Modulo per la presentazione delle osservazioni per i piani/programmi/progetti sottoposti a procedimenti di valutazione ambientale di competenza statale

Oggetto: Codice procedura 10847 - Costruzione ed esercizio di un impianto di produzione di energia elettrica da fonte eolica "FIORA" di potenza nominale pari a 52,8 MW, da realizzarsi nel comune di Manciano (GR) e delle opere ed infrastrutture connesse

TESTO DELLE OSSERVAZIONI

IMMAGINE n. 2 CUMULO IMPIANTI EOLICI nel BACINO VISIVO TERRITORIO di MANCIANO e di MONTALTO di CASTRO.

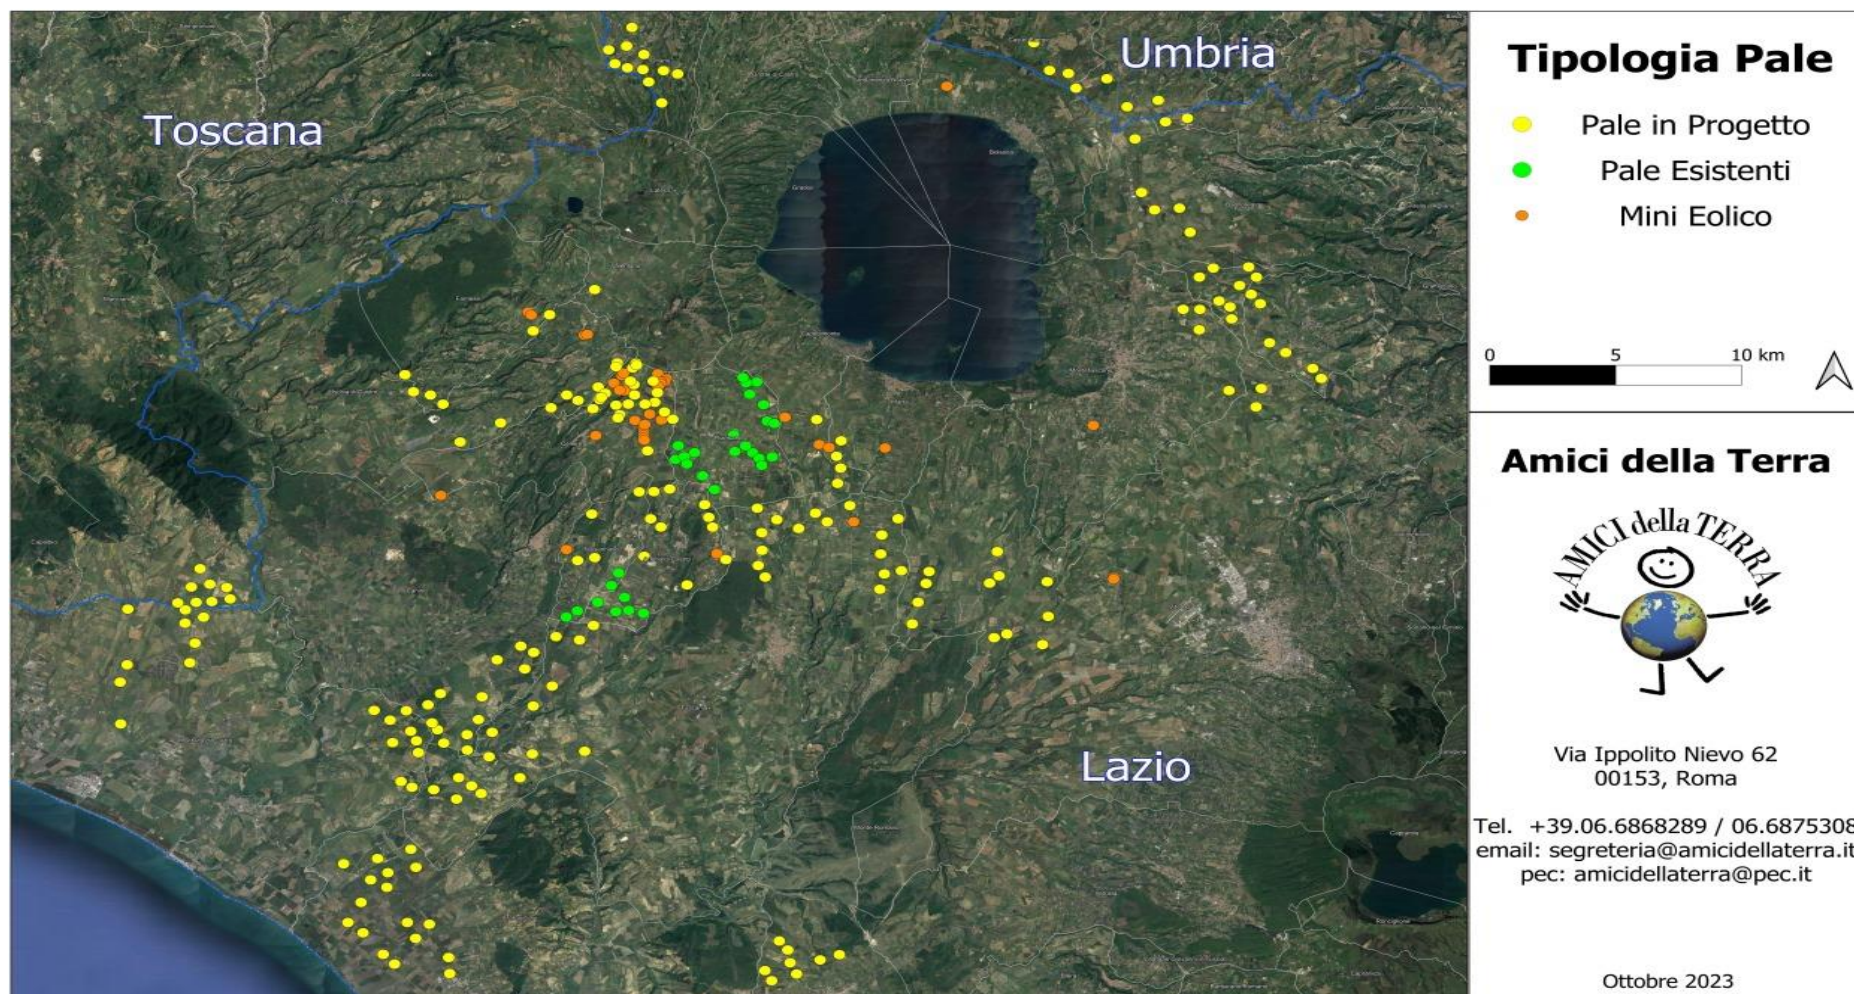
3) OSSERVAZIONE: CUMULO e SATURAZIONE IMPIANTI FER NELLA PROVINCIA di VITERBO, IN PARTICOLARE NEL COMUNE DI MONTALTO DI CASTRO E NELLA ZONA A CONFINE CON IL COMUNE di MANCIANO che SI TROVANO NELLO STESSO BACINO VISIVO.

La zona in cui in cui è stato progettato l'eolico Fiora è già occupata da diversi centinaia di ettari di impianti fotovoltaici già esistenti e in procedura VIA al Mase e alla Regione Lazio così come da diversi progetti di impianti eolici industriali (vedi Allegato Osservazioni immagini nn. 2,3 e 4. L'impianto eolico Fiora, pur trovandosi in Toscana ma nello stesso bacino visivo del territorio limitrofo laziale ed a poche centinaia di metri da una zona già estremamente satura del Lazio, andrebbe ad appesantire una situazione già *critica per la sostenibilità ambientale*.

IMMAGINE n. 3 MAPPA INTERVISIBILITA' IMPIANTI EOLICI (da aggiornare) esistenti e in procedura VIA al MASE e alla REGIONE LAZIO.

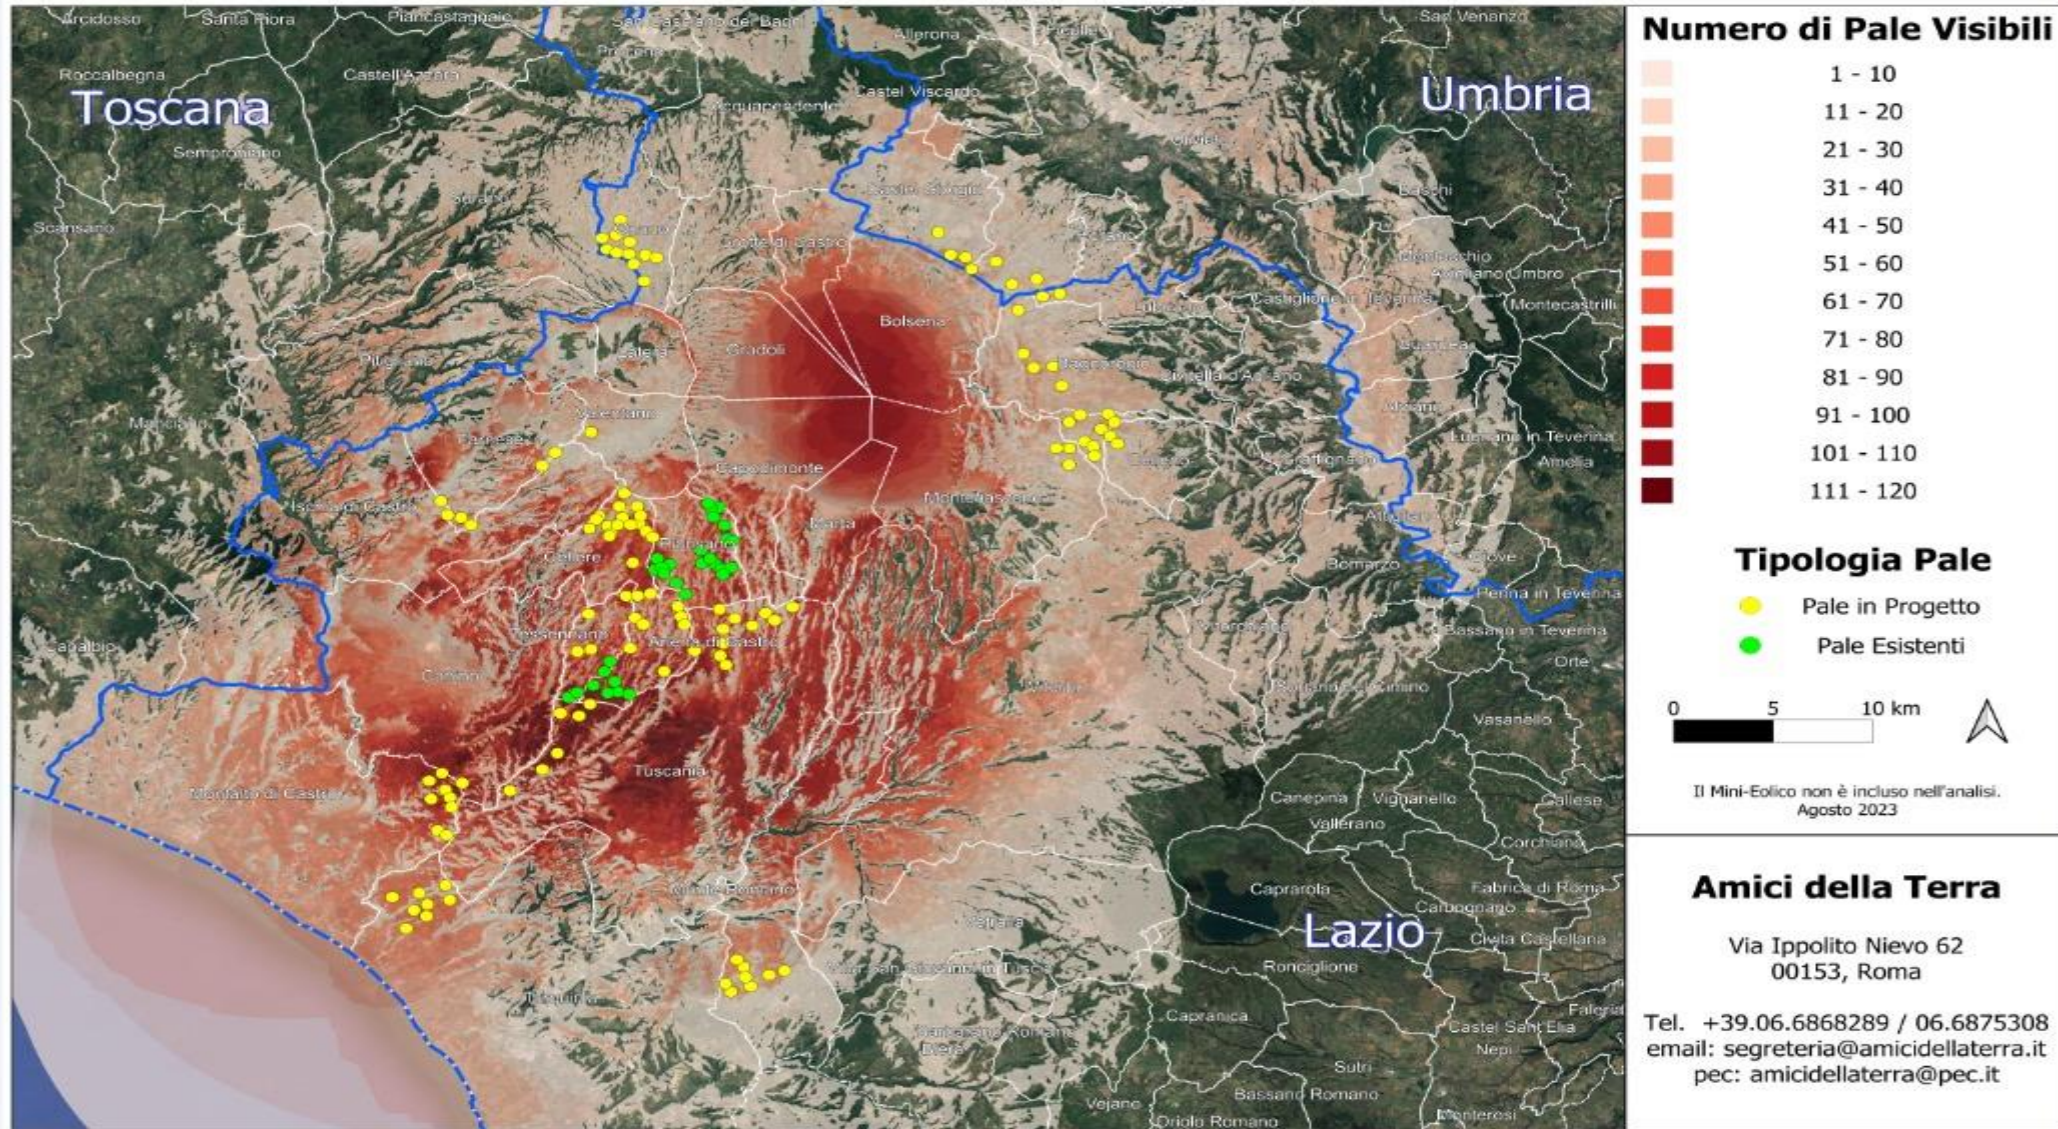
A riprova di quanto affermato si cita la D.G.R del Lazio n. 171 del 12.05.2023 che da atto dell'elevato impatto ambientale e paesaggistico causato dal cumulo di impianti FER nella Provincia di Viterbo e la conseguente saturazione del territorio. Si porta a conoscenza che la zona più intensamente occupata dagli impianti FER (fotovoltaico ed eolico) sia già esistenti con centinaia di ettari di fotovoltaico già realizzati (immagine n. 4 Allegato) che in procedura VIA al MASE e alla Regione Lazio si trovano nell'area di dettaglio, intermedia e vasta dell'impianto eolico industriale denominato Fiora.
